PKBee NT 6W 2013v1

Description : Revision/Connection of the PKBee Transmitter
Date : 24-11-2013
by : H.Slot

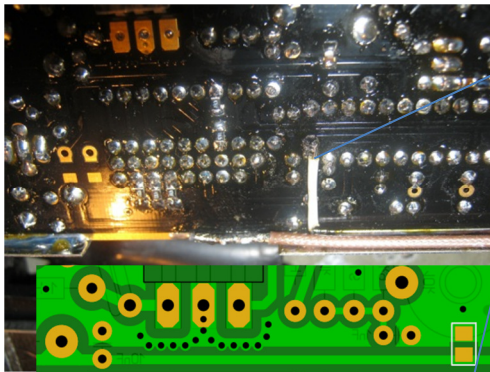
Soldeerlip voor een betere massa aansluiting

22/11 : Aanpassing.
1) Condensator 15pF vanwege misaanpassing buffer <-> eindtrap.

22/11 : Aanpassing vanwege het niet werken LCD.
1) Draadbrug vanwege ontbreken massa punt.
